Quesito 17

Rif. Q17/2018

Quesito:

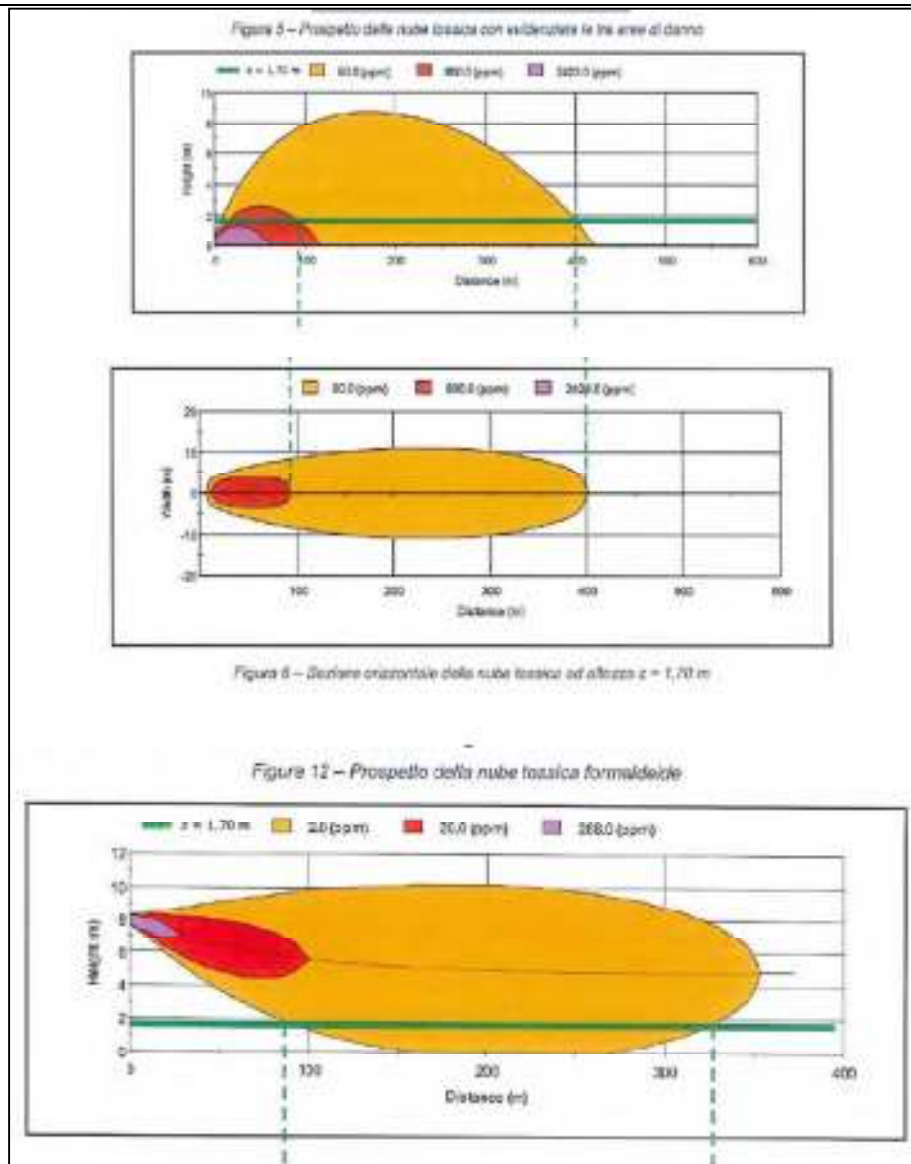
Per quanto chiarito dal Gestore, ciò è dovuto al fatto che le conseguenze del rilascio di una nube tossica, rappresentate nelle immagini di seguito, in viola, per il caso del rilascio di ossido di etilene (prime due figure) e di formaldeide (terza figura), a concentrazioni pari o superiori alla soglia di riferimento, benché siano state valutate, si trovano ad una quota inferiore o superiore rispetto a quella presa a riferimento per gli effetti tossici per l'uomo, assunta dal Gestore stesso pari a 1,70 m dal suolo (linea verde orizzontale z in fig. 5). Tale approccio viene utilizzato per rappresentare e definire, in generale, le estensioni delle aree di danno, lasciando come riferimento sempre la quota di 1.70 m.

La documentazione fornita dal gestore non motiva l'adozione del valore di 1,70 m, se non nei termini di "quota di riferimento per la valutazione degli effetti tossici per l'uomo".

Considerato che, allo stato attuale, la norma non identifica un valore dell'altezza del recettore per la definizione delle aree di danno, si ritiene opportuno considerare, cautelativamente, per le sole finalità volte alla predisposizione dei PEE, l'area di danno di maggiore estensione fino all'altezza del suolo, ottenuta mediante una proiezione a terra (quota zero) del valore di concentrazione massimo.
